APSEKOŠANAS AKTS DZĪVOKLIM,

RĪGAS IELĀ 59A-17, LIEPĀJĀ.

BŪVES APSEKOŠANAS ATZINUMS¹

par dzīvokļa daudzdzīvokļu dzīvojamā ēkā Rīgas ielā 59A-17, Liepājā
labiekārtojumu, tā atbilstību apdzīvošanai

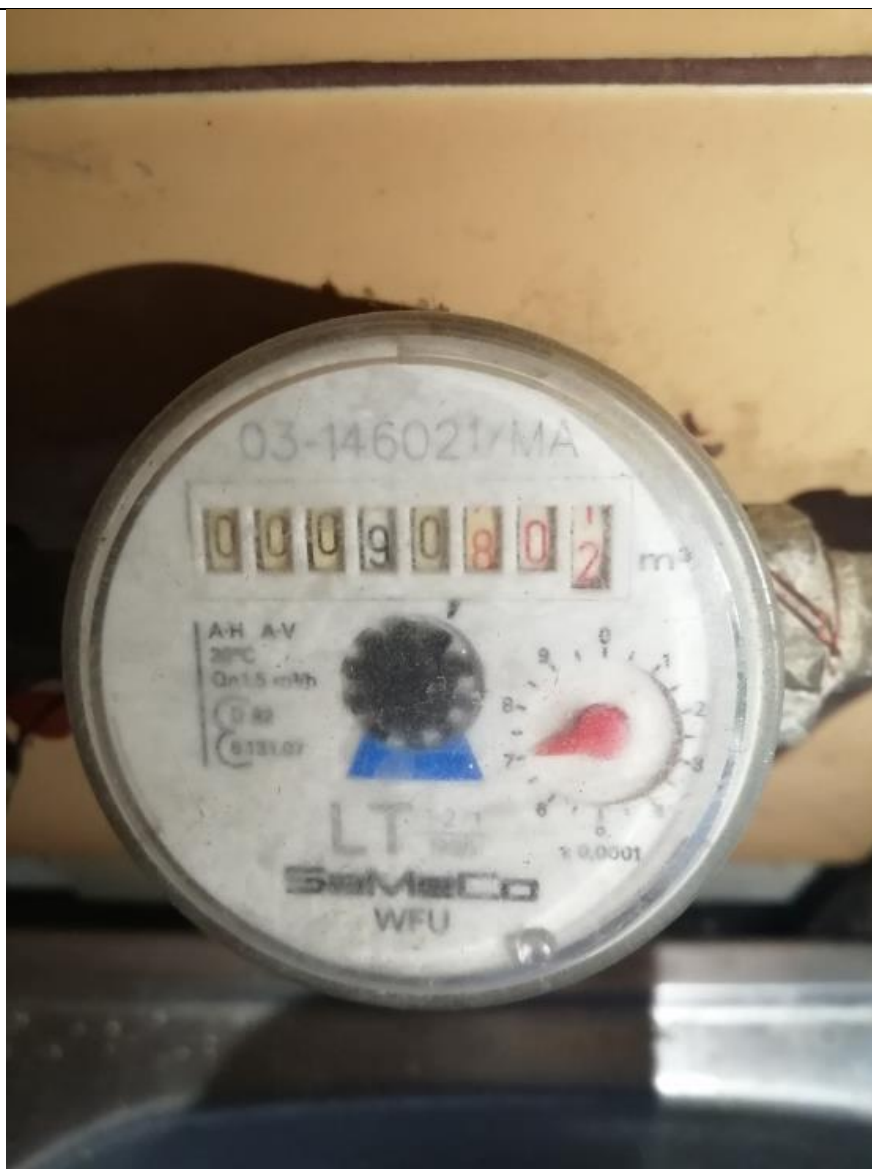
- 2. Dzīvoklī apdare praktiski pilnībā nolietojusies, esošā griestu, sienu apdare atlobījusies, tapetes daļēji noplēstas:**

Netiek ievērotas Eiropas Parlamenta un Padomes 2011.gada 9.marta regulas (ES) Nr.305/2011, ar ko nosaka saskaņotus būvizstrādājumu tirdzniecības nosacījumus un atceļ Padomes Direktīvu 89/106/EEK (turpmāk – Regula), I pielikumā noteikts, ka būvēm kopumā un to atsevišķām daļām jāatbilst to paredzētajiem mērķiem, jo īpaši ņemot vērā visā būves ekspluatācijas ciklā iesaistīto personu veselības aizsardzību un drošību. Saskaņā ar minētajā pielikumā ietvertu un Būvniecības likuma 9.panta noteikto, visā ekonomiski pamatotā ekspluatācijas laikā būvei un tās elementiem jāatbilst šādām būtiskām pamatprasībām: 1) mehāniskā stiprība un stabilitāte; 2) ugunsdrošība; 3) **higiēna, nekaitīgums un vides aizsardzība**; 4) lietošanas drošība un vides pieejamība; 5) akustika (aizsardzība pret trokšņiem); 6) energoefektivitāte; 7) ilgtspējīga dabas resursu izmantošana.

Dzīvoklī jāveic pilna apdares atjaunošana, ieskaitot grīdas segumu.
